## Le projet éolien en mer de la baie de Saint-Brieuc

Porter à connaissance  
des évolutions du projet

*30 octobre 2017*

**Porter à connaissance des évolutions du projet de parc éolien en mer de la Baie de Saint-Brieuc**

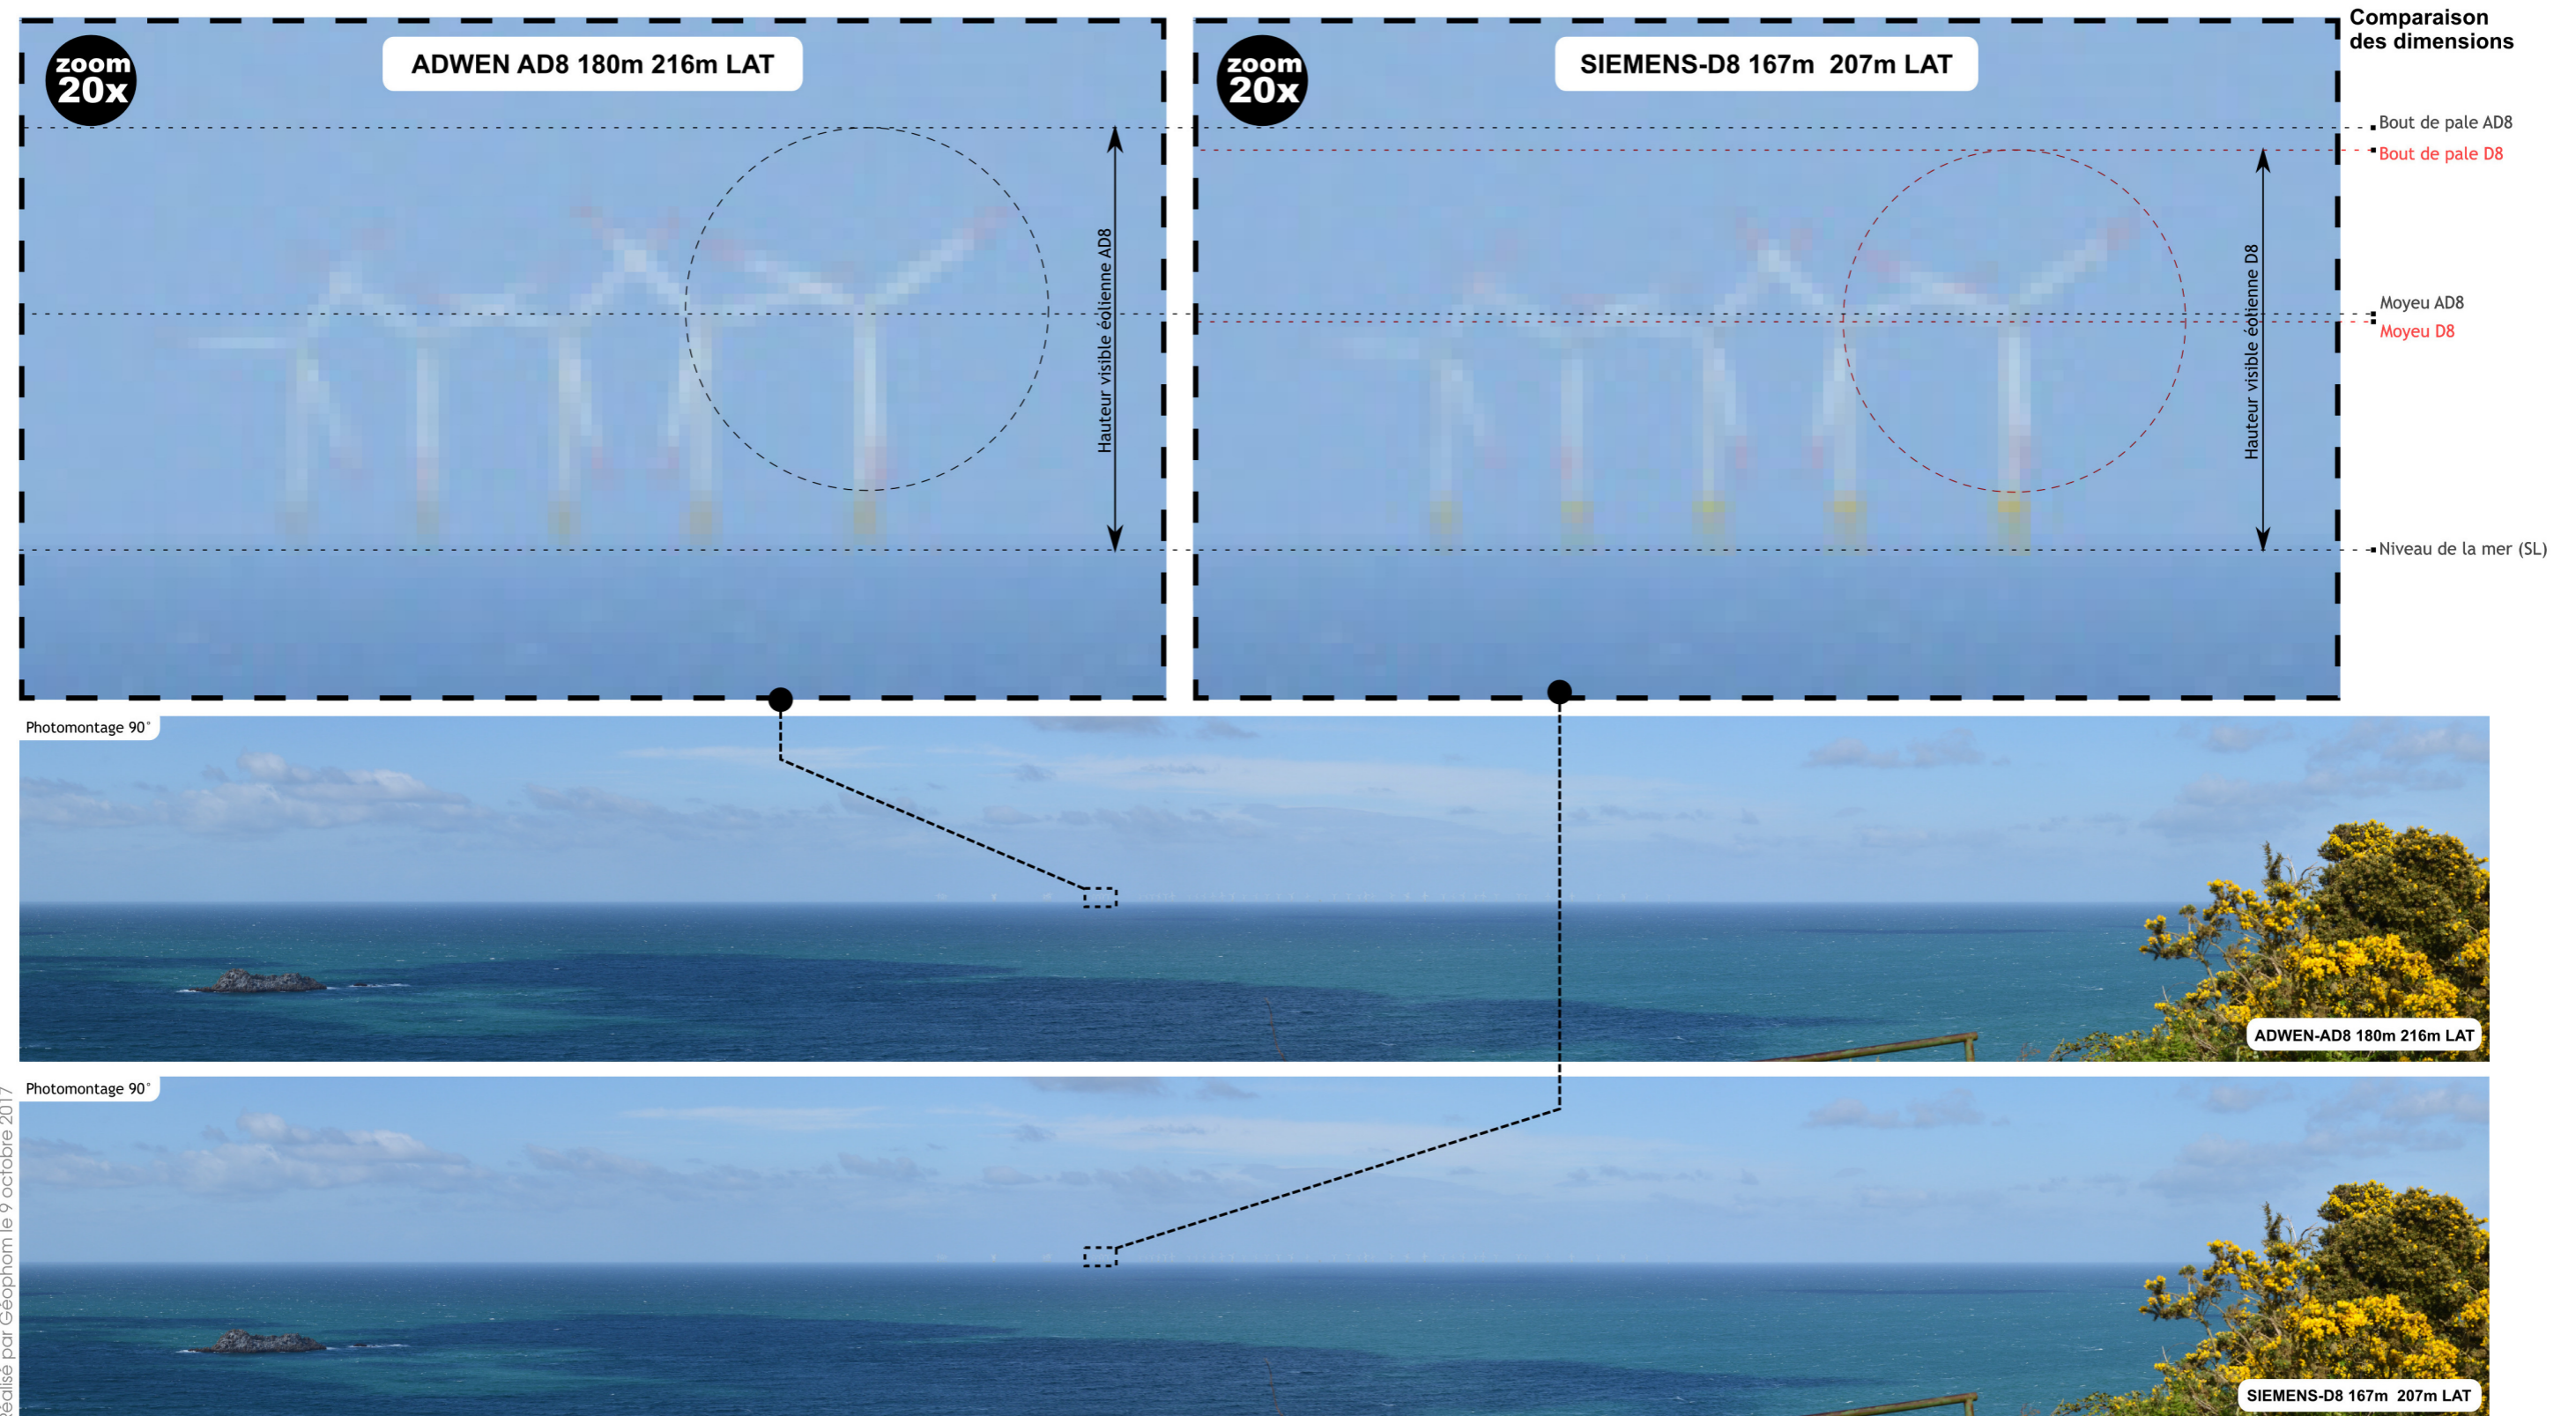
Le changement de modèle d'éoliennes ne modifie significativement ni la perception ni les impacts visuels du projet éolien en mer de la Baie de Saint-Brieuc. En effet, l'écart de hauteur visible entre le modèle AD8 d'ADWEN, et le modèle D8 de SIEMENS n'est que de 4.3%. Si le modèle D8 de SIEMENS est un peu moins haut et s'il présente un rotor un peu plus petit, cette différence se remarque difficilement si l'on compare les photomontages qui simulent les deux modèles d'éoliennes. Pour un regard attentif et exercé, l'impact visuel du projet équipé du modèle D8 de SIEMENS apparaîtra néanmoins très légèrement plus faible.

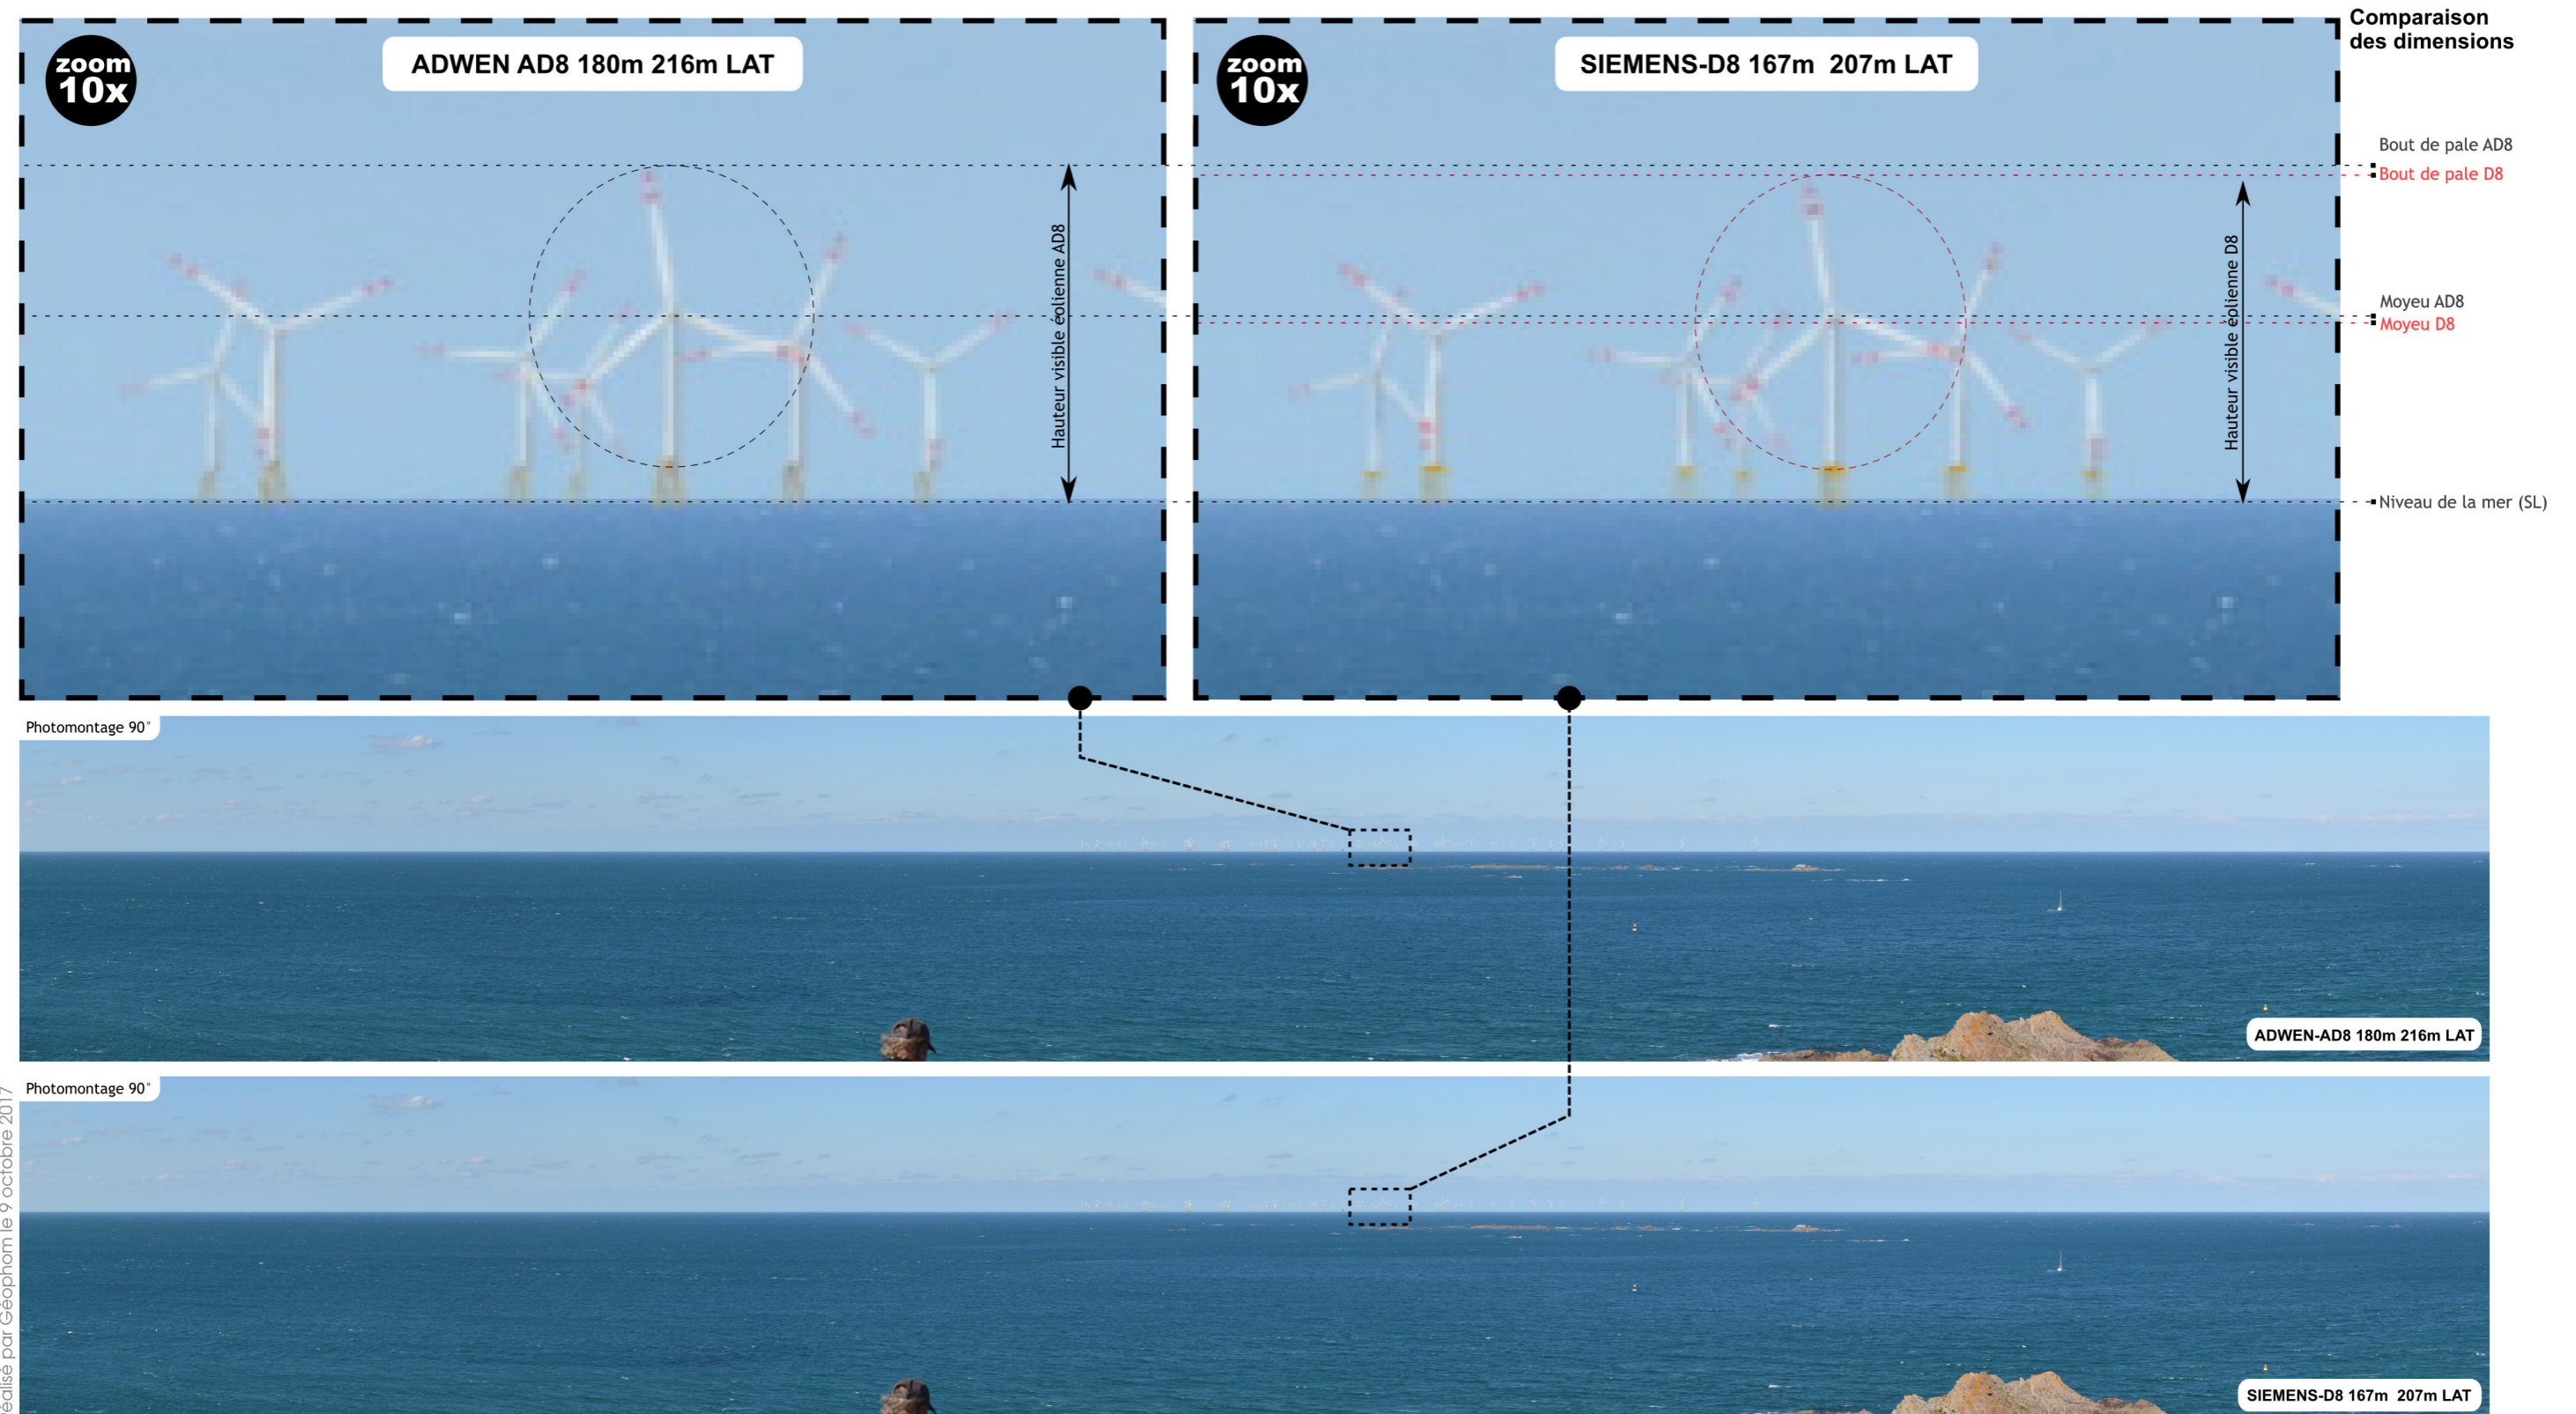
Le changement de modèle d'éoliennes ne modifie significativement ni la perception ni les impacts visuels du projet éolien en mer de la Baie de Saint-Brieuc. En effet, l'écart de hauteur visible entre le modèle AD8 d'ADWEN, et le modèle D8 de SIEMENS n'est que de 4.3%. Si le modèle D8 de SIEMENS est un peu moins haut et s'il présente un rotor un peu plus petit, cette différence se remarque difficilement si l'on compare les photomontages qui simulent les deux modèles d'éoliennes. Pour un regard attentif et exercé, l'impact visuel du projet équipé du modèle D8 de SIEMENS apparaîtra néanmoins très légèrement plus faible.
